## 2.4.1.1 (4) 富来川南岸断層の活動性 ー位置図ー

## 2.4.1.1 (4) 富来川南岸断層の活動性 – 東小室西方 トレンチ調査 –

## 2.4.1.1 (4) 富来川南岸断層の活動性 – 東小室西方 ボーリング調査 –

B-B'断面図(C-C'断面図は投影)

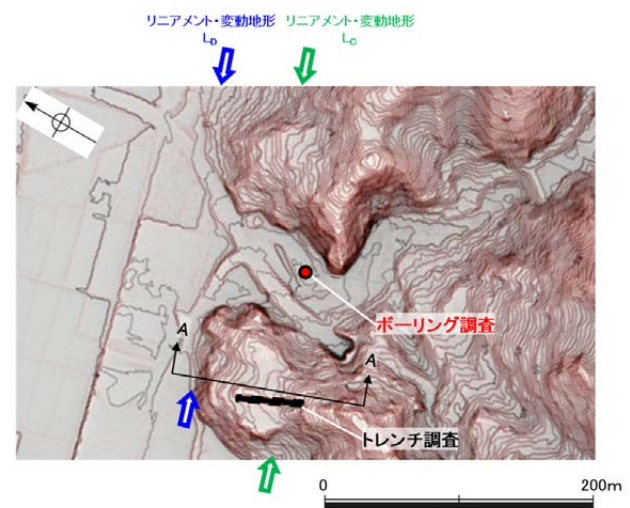
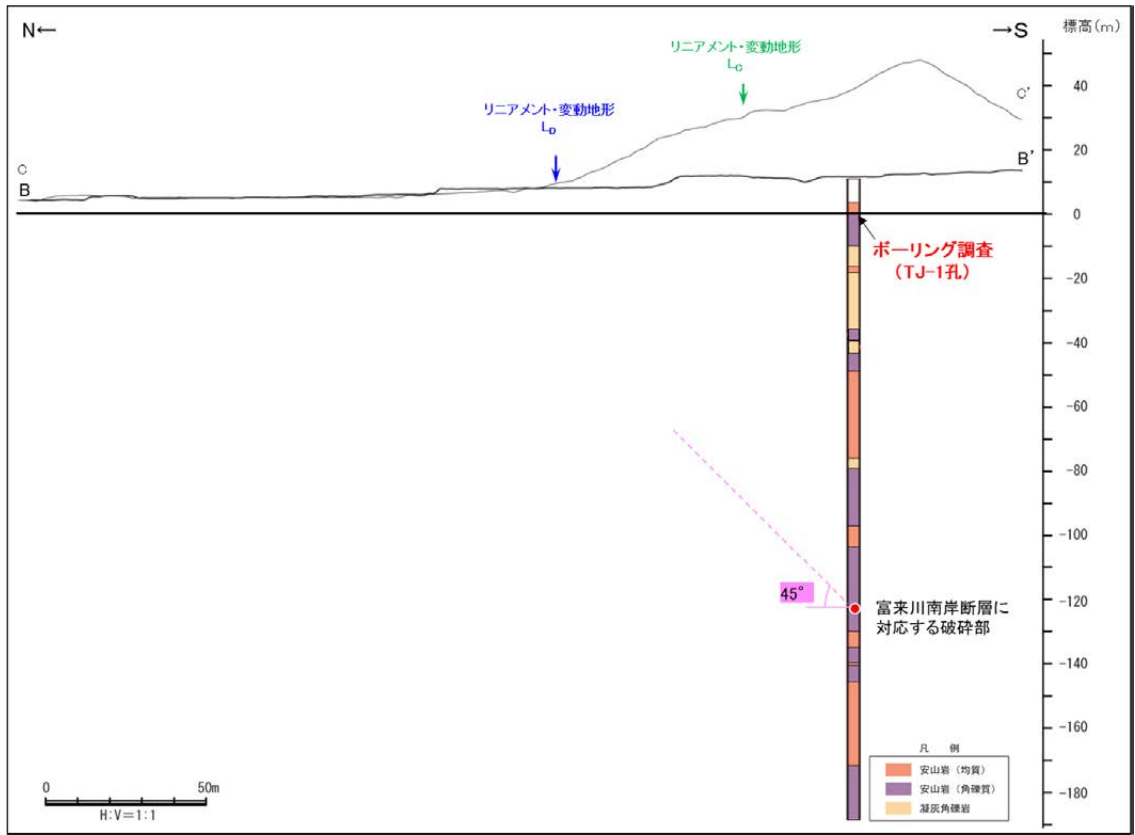
コメントNo.4の回答

○判読したDランクのリニアメント・変動地形について、ボーリング調査を実施した結果、EL-124m付近の穴水累層中に富来川南岸断層に対応する破砕部が認められた。  
 ○破砕部の傾斜角は約45°、厚さは40cmであり、この破砕部を境界に深部の岩盤状況が浅部に比べて良好となることから、この破砕部は富来川南岸断層に対応すると判断した。  
 ○なお、コア観察、薄片観察の結果、断層の変位センスとして逆断層センスが認められる(次頁)。

・傾斜角約45°、厚さ40cmの破砕部。灰～緑灰色の礫混じり粘土を挟在する。  
 下部は暗緑灰色で一部は半固結である。  
 ・破砕部を境界に、浅部に比べて深部の岩盤状況が良好となる。

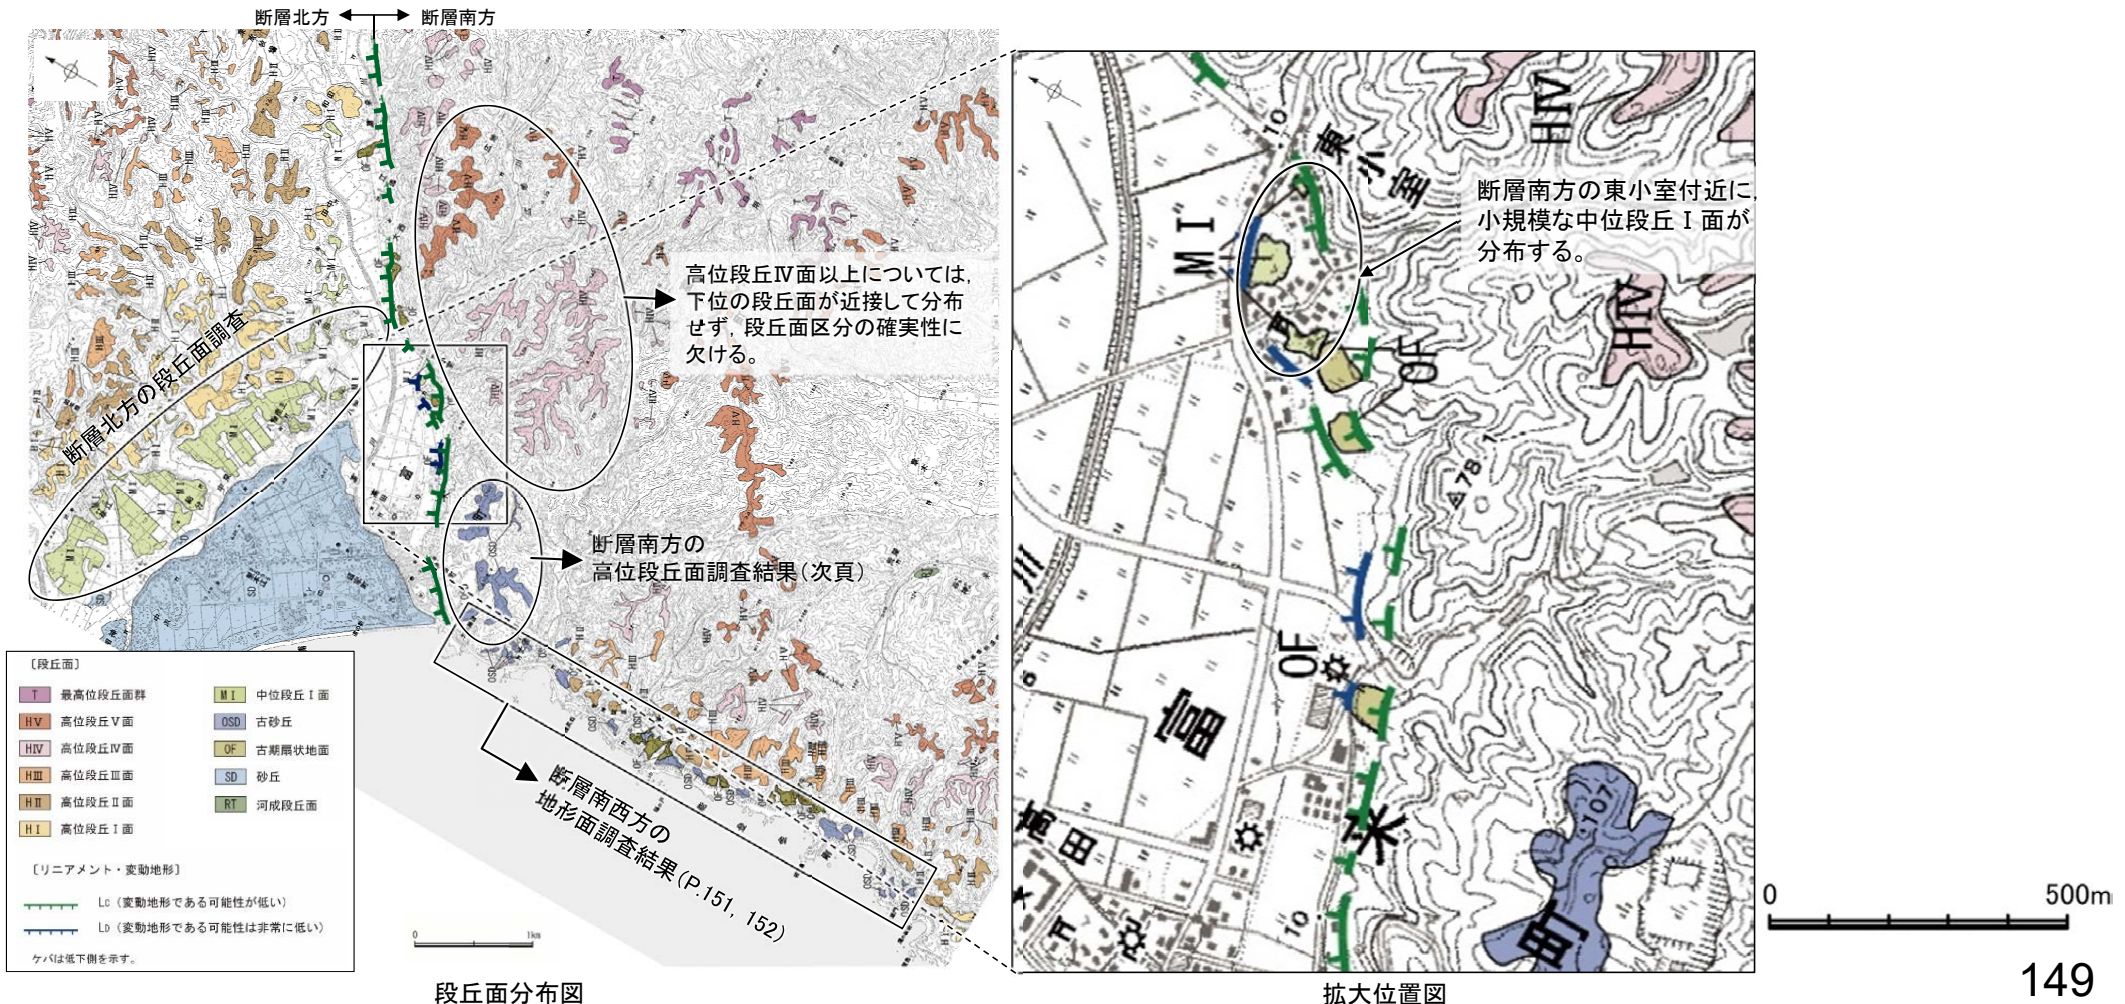
コメントNo.3, 5の回答

- 太田・平川(1979), 渡辺ほか(2015)等によれば, 断層の南方に分布する中位段丘面, 高位段丘面が, 北方に比べ隆起しているとされている。
- 中位段丘 I 面については, 地形調査の結果, 断層の北方では広く分布する一方, 断層の南方では, 東小室付近に小規模に分布する(右下図)。また, 地質調査の結果, 海成堆積物とそれを覆うSK(10.5万年前:町田・新井, 2011)の降灰層準が認められた※<sup>1</sup>。
- 高位段丘面についても, 地形調査の結果, 断層の北方には広く分布するものの, 断層の南方には高位段丘 I 面は分布していない。また, 断層の南方の高位段丘 II, III面としていた地形面は, 地質調査の結果, 表層に厚い風成砂層が分布することを確認し(小林ほか, 2018), これらの地形面は古砂丘であると判断した。なお, 断層南方の高位段丘IV面以上の段丘面は, 下位の段丘面が近接して分布せず, 段丘面区分の確実性に欠けるため, 断層北方の段丘面との分布高度の比較による評価には用いない(次頁)※<sup>2</sup>。
- さらに, 断層南西方(七海～巖門)には, 小規模な古砂丘や古期扇状地面が分布しており, 文献が示すような中位段丘 I 面は認められない(P.151, 152)。
- 以上より, 断層北方には段丘面が広く分布しているが, 断層南方及び南西方には断層の活動性評価として断層北方の段丘面分布高度と比較することができる明確な段丘面が認められなかったことから, 富来川南岸断層は後期更新世以降の活動が否定できないと評価した。

反射法地震探査測線位置図

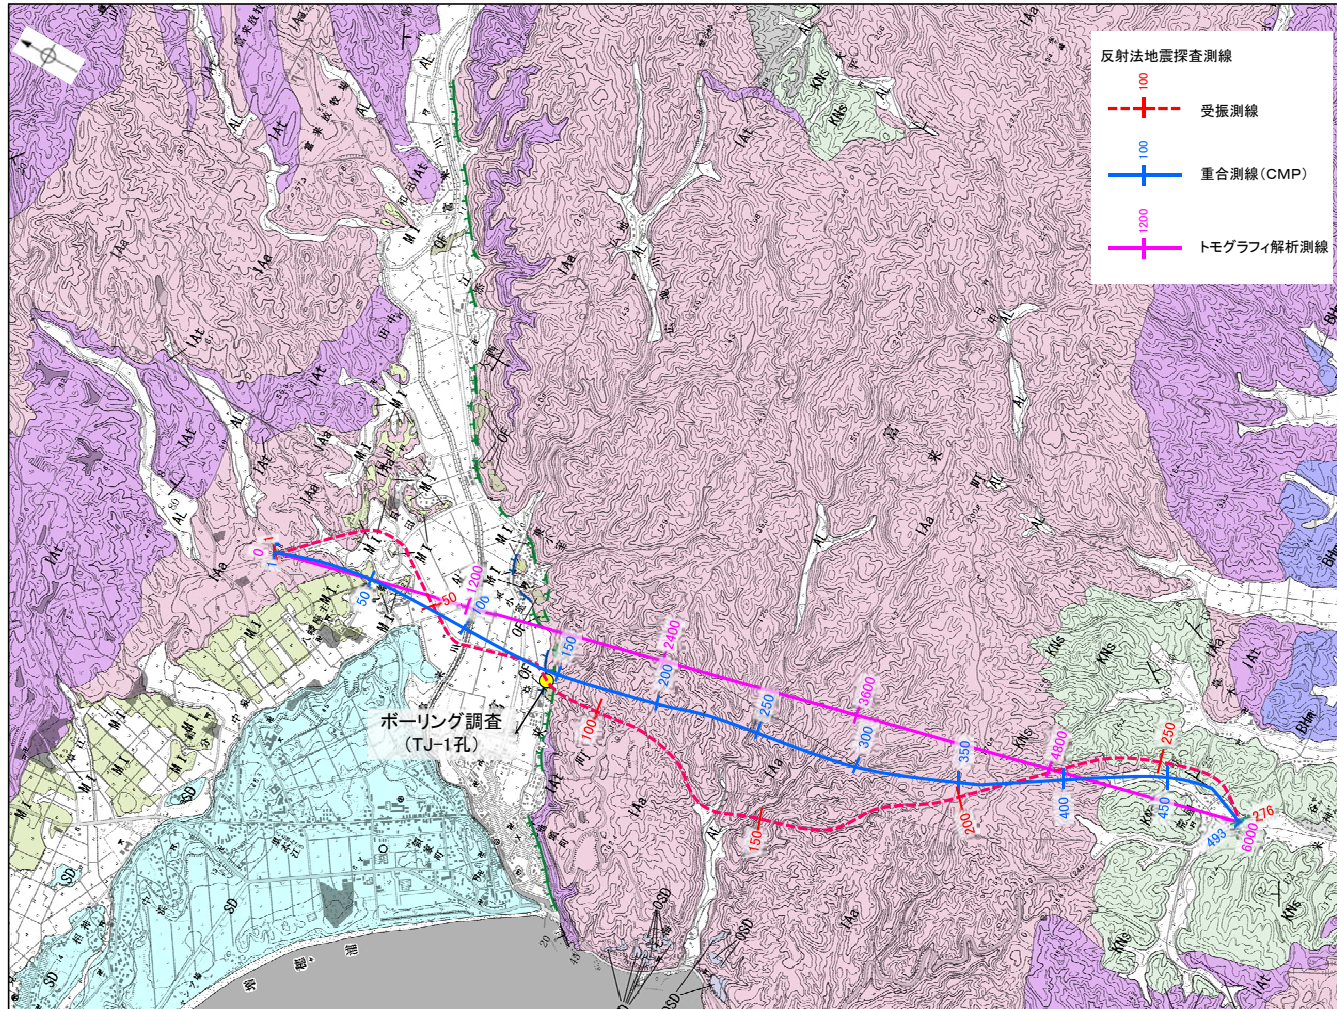
コメントNo.4の回答

○富来川南岸断層の地下構造を確認するため、リニアメント・変動地形にほぼ直交して、反射法地震探査を実施した。

リニアメント・変動地形の北東端付近拡大図

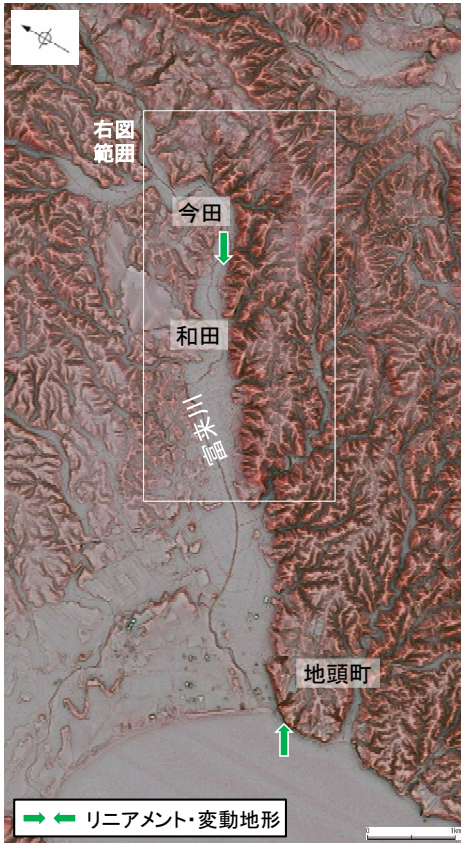
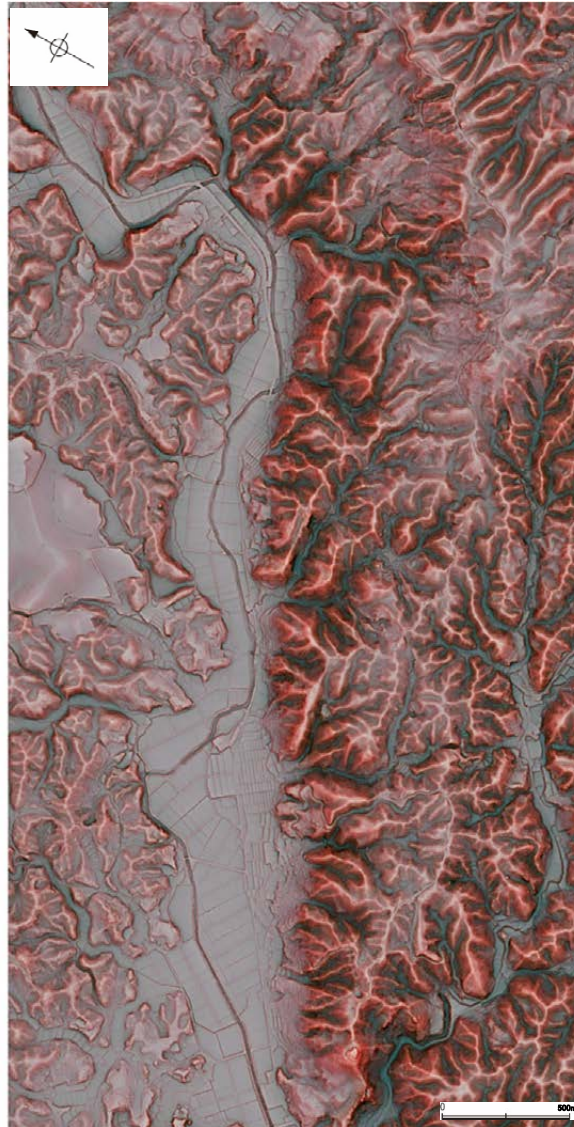
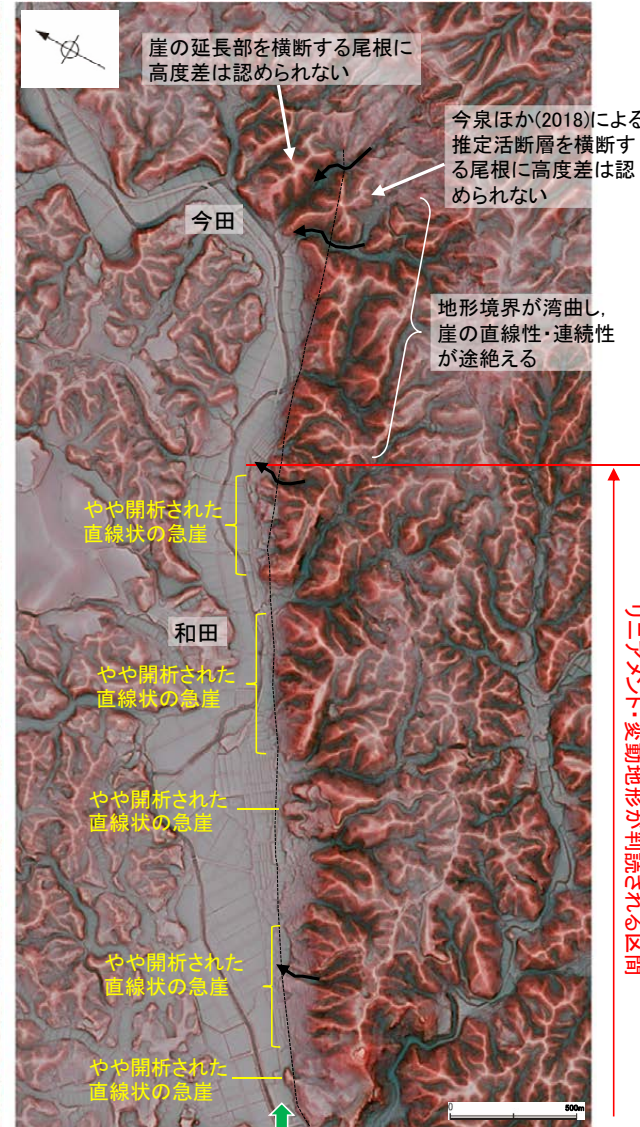
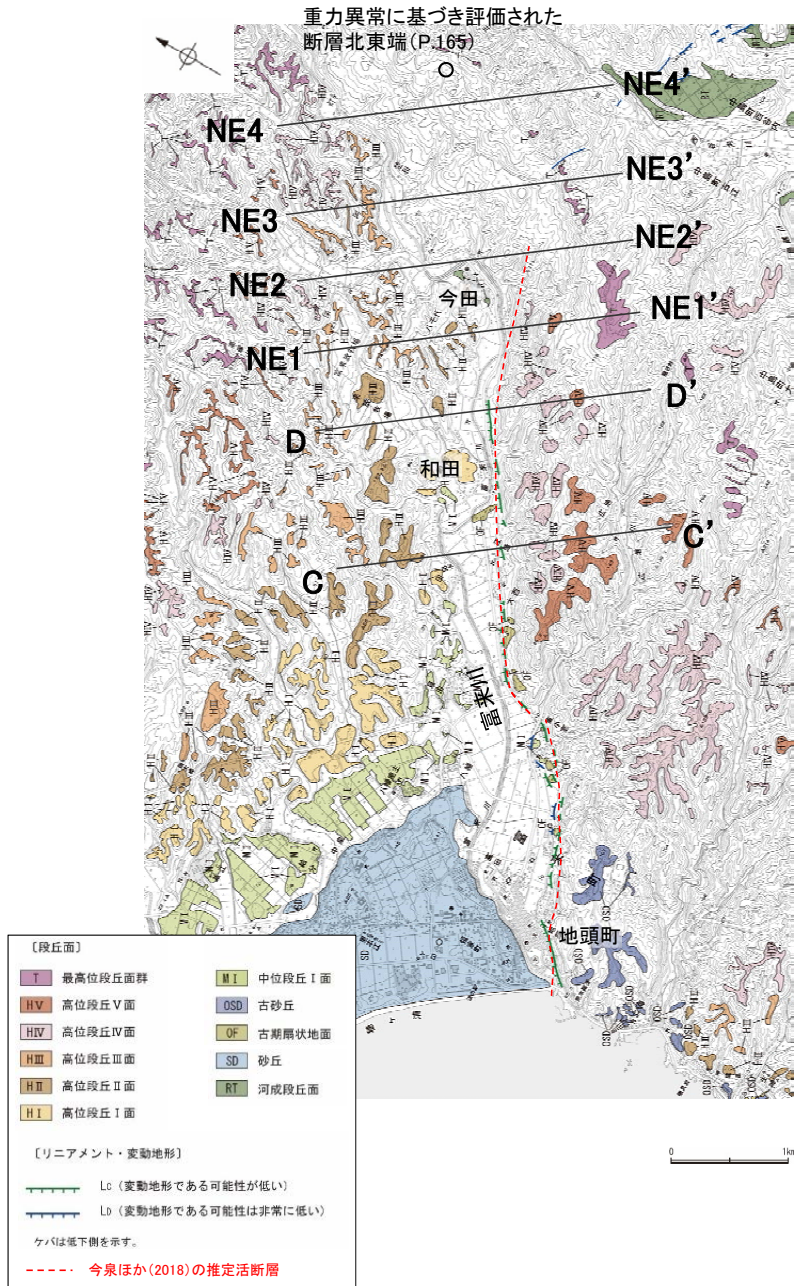
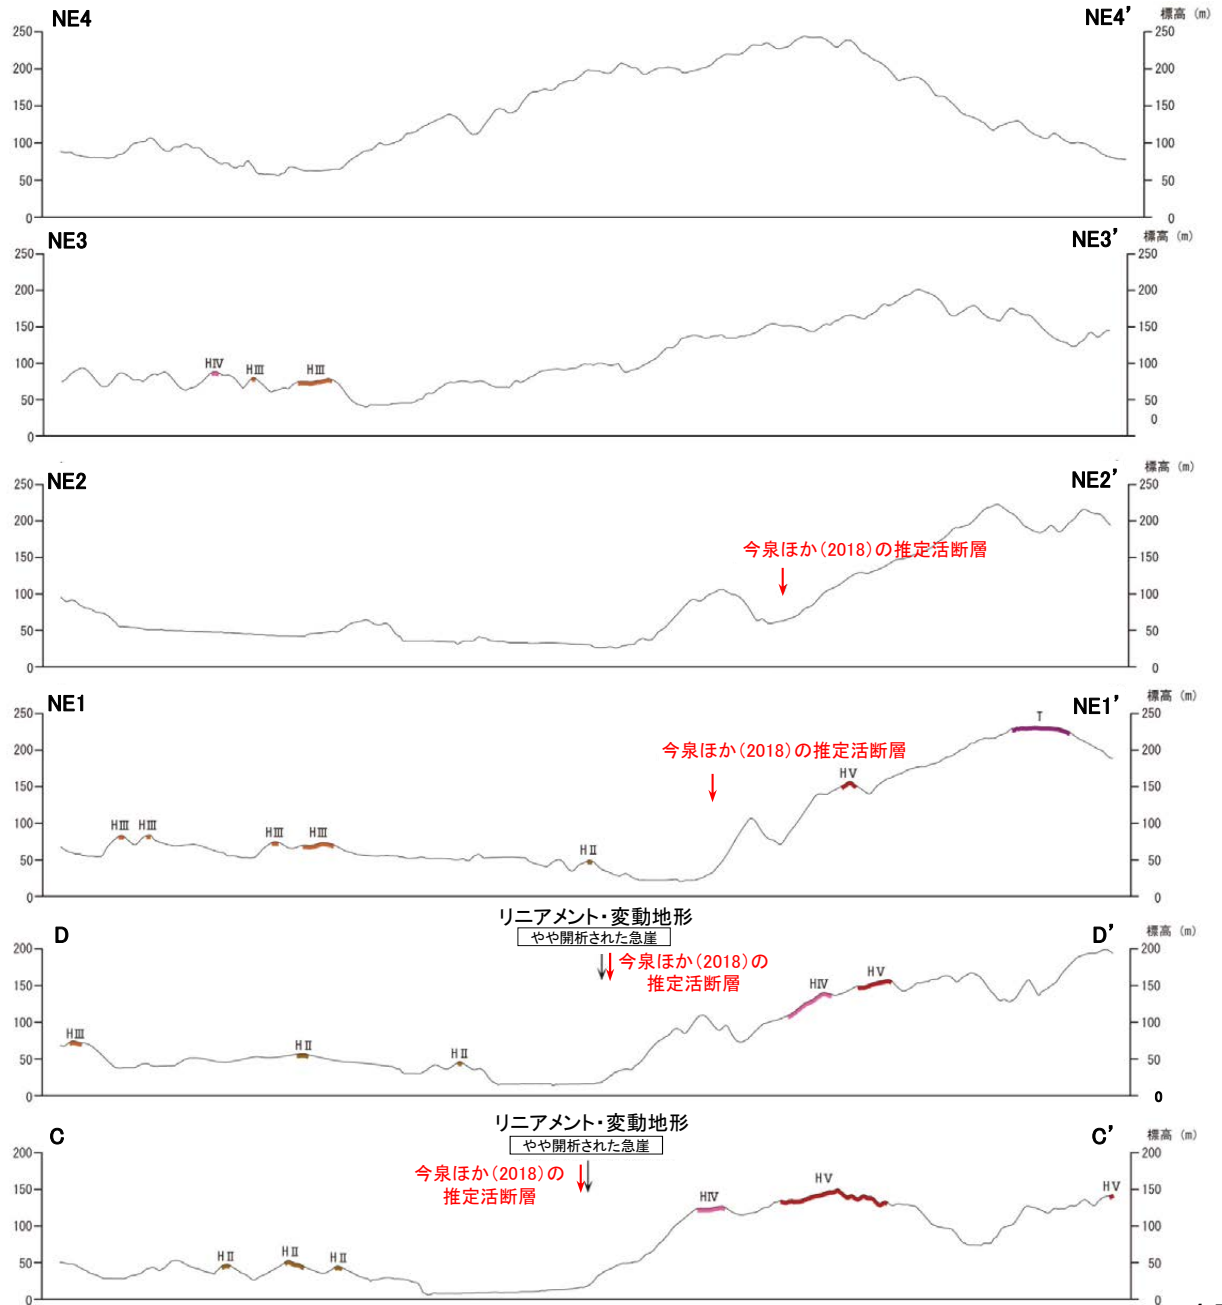
コメントNo.5の回答

- 地頭町～和田付近までは、直線状の急崖等からなるリニアメント・変動地形が認められるが、さらに北東方では河岸の側方侵食により地形境界が湾曲すること、今田付近において崖の延長部を横断するように分布する尾根に高度差は認められないことから、崖の直線性・連続性が途絶える地点をリニアメント・変動地形の北東端とした。
- なお、今泉ほか(2018)は、リニアメント・変動地形の北東端よりさらに北東方に推定活断層及び水系の屈曲を図示しているが、屈曲は系統的でないこと(P.144)、推定活断層を横断するように分布する尾根に高度差は認められないことから、当該区間にはリニアメント・変動地形は判読されない。
